島根原子力発電所2号炉 津波による損傷の防止

「基礎底面の傾斜による防波壁の構造成立性」

(コメント回答)

令和3年2月
中国電力株式会社

動的FEM解析（全応力解析）における最大傾斜発生時の変形モード

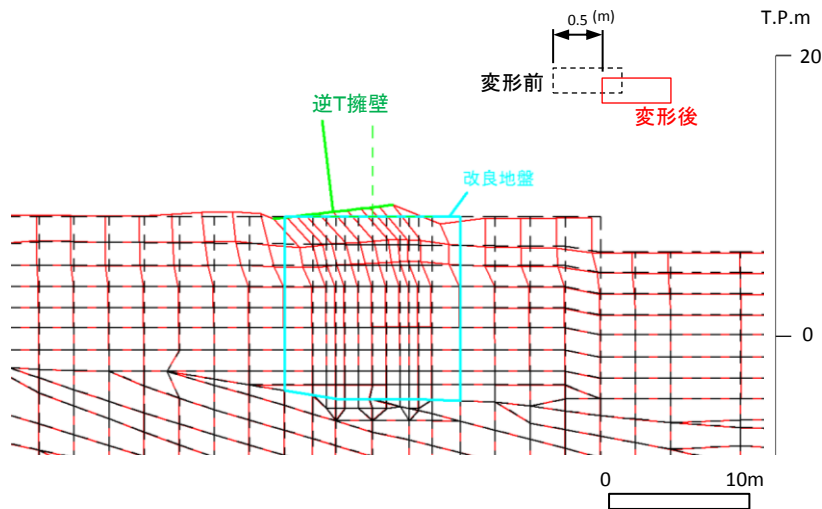
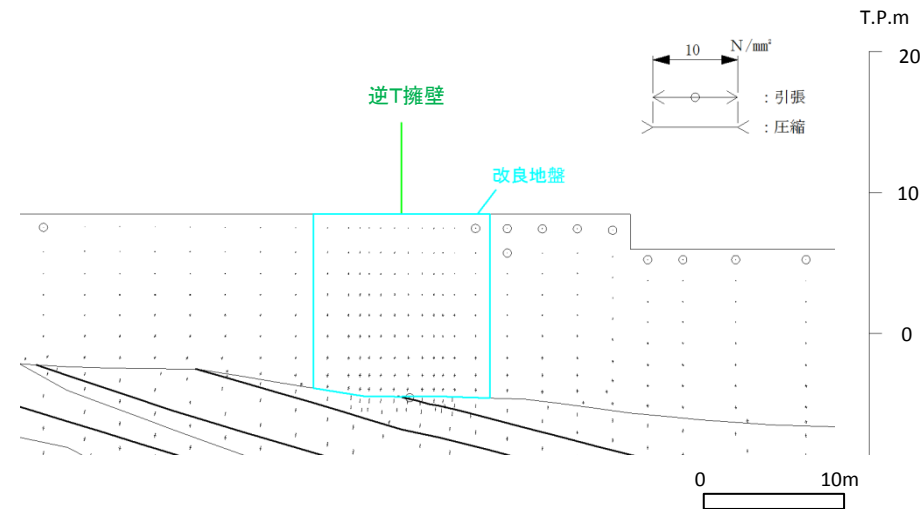
防波壁について、傾斜が生じた場合の各部位の構造成立性の見通しを説明すること。

- 防波壁（逆T擁壁）基礎底面の地震時傾斜が最大となる時刻（Ss-D, 12.09秒）における変形図及び主応力図を下図に示す。
- 最大傾斜発生時には、逆T擁壁及びその直下の改良地盤部は、大きく変形しているが、その周辺の地盤には、その影響は及んでいない。
- このことから、基礎底面に生じた傾斜は、逆T擁壁に作用した地震時慣性力の作用による影響が大きいと考えられる。

全応力解析
地震動による傾斜	1/59

逆T擁壁の相互の支圧イメージ図

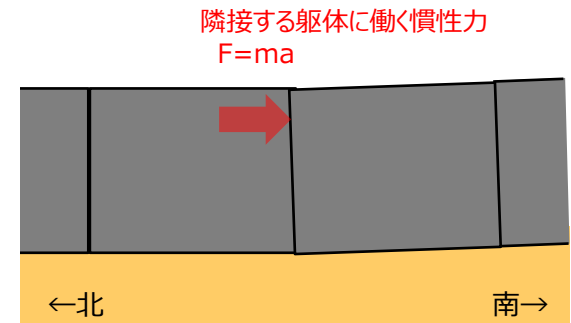
②隣接する躯体同士を支圧による損傷

- 防波壁（逆T擁壁）の傾斜による構造成立性検討に当たっては、隣接する躯体同士は同位相で挙動すると考えているが、隣接する躯体同士が衝突すると仮定し、動的FEM解析（全応力解析）の躯体加速度から躯体間に作用する支圧応力度を算定し、許容応力度以下であることを確認する。また、動的FEM解析（有効応力解析）においても同様の確認を行う。

- 地盤の安定解析に用いた動的FEM解析（全応力解析）及び防波壁の構造成立性に用いた動的FEM解析（有効応力解析）における逆T擁壁に作用する支圧応力度は許容応力度以下であることを確認した。

評価部位	照査項目	地震動	支圧応力度 (N/mm ²)		支圧応力度の許容応力度 (N/mm ²)		安全率 (許容応力/発生応力)	判定 (> 1.0)
			全応力解析	有効応力解析	圧縮応力度 σ_{ca}	圧縮応力度 σ_{ca}		
逆T擁壁	支圧	S s -D	全応力解析	0.51	圧縮応力度 σ_{ca}	10.8	21.1	OK
			有効応力解析	0.81	圧縮応力度 σ_{ca}	10.8	13.3	OK

逆T擁壁の目開き（法線方向）
イメージ図

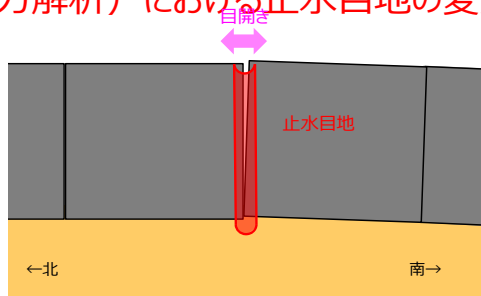
③防波壁間の变形による止水目地の損傷

- 防波壁（逆T擁壁）の傾斜による構造成立性検討にあたっては、隣接する躯体同士は同位相で挙動すると考えているが、保守的に逆位相になった場合の変形量を算定し、先行炉で審査実績を有する止水目地で対応可能であることを確認する。
- 止水目地の変形量は、法線方向の動的 F E M解析（全応力解析、有効応力解析）における最大傾斜から算出された防波壁（逆T擁壁）天端の相対変位と、保守的に法線直交方向においても同傾斜とした場合の相対変位を基に合成変形量を算出した。
- 止水目地の仕様については、現時点では、先行炉で審査実績を有する止水目地（2000mm）に余裕を考慮して1000mmとする。

- 地盤の安定解析に用いた動的FEM解析（全応力解析）及び防波壁の構造成立性に用いた動的FEM解析（有効応力解析）における止水目地の変形量は先行炉で審査実績を有する止水目地で対応可能であることを確認した。

評価部位	照査項目	地震動	変形量 (mm)		止水目地の仕様 (mm)		安全率 (止水目地/ 変形)	判定 (> 1.0)
			全応力解析	有効応力解析	変形量	変形量		
止水目地	変形	S s - D	全応力解析	640	変形量	1000	1.56	OK
			有効応力解析	90	変形量	1000	11.11	OK

逆T擁壁の傾斜イメージ図

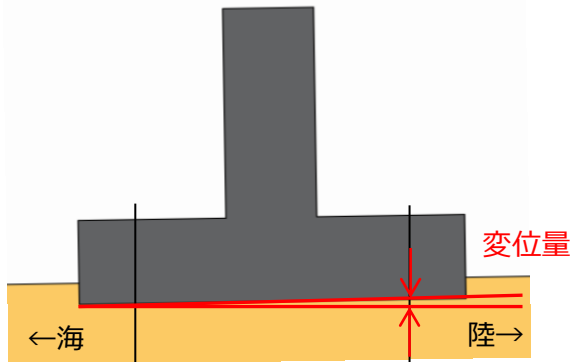
④グラウンドアンカーの破損

- 防波壁（逆T擁壁）はグラウンドアンカーを設置するため、基礎底面の傾斜による顕著な変位は生じないと考えているが、動的FEM解析では、グラウンドアンカーを考慮していないことから、基礎底面の傾斜によるグラウンドアンカーの変位量は、動的FEM解析（全応力解析、有効応力解析）における初期位置からの変位量を算出し、グラウンドアンカーの弾性変位量以下であることを確認する。
- グラウンドアンカー設計・施工基準、同解説（平成24年5月）により算出したグラウンドアンカーの弾性変位量 u は、グラウンドアンカーの仕様から $u = \text{約}133\text{mm}$ となる。

- 地盤の安定解析に用いた動的FEM解析（全応力解析）及び防波壁の構造成立性に用いた動的FEM解析（有効応力解析）における最大傾斜時の変位量は弾性変位量以下であることを確認した。

評価部位	照査項目	地震動	変位量 (mm)		弾性変位量 (mm)		安全率 (弾性変位 / 最大変位)	判定 (> 1.0)
			全応力解析		弾性変位量			
グラウンドアンカー	変位	S s-D	全応力解析	102	弾性変位量	133	1.30	OK
			有効応力解析	18	弾性変位量	133	7.38	OK
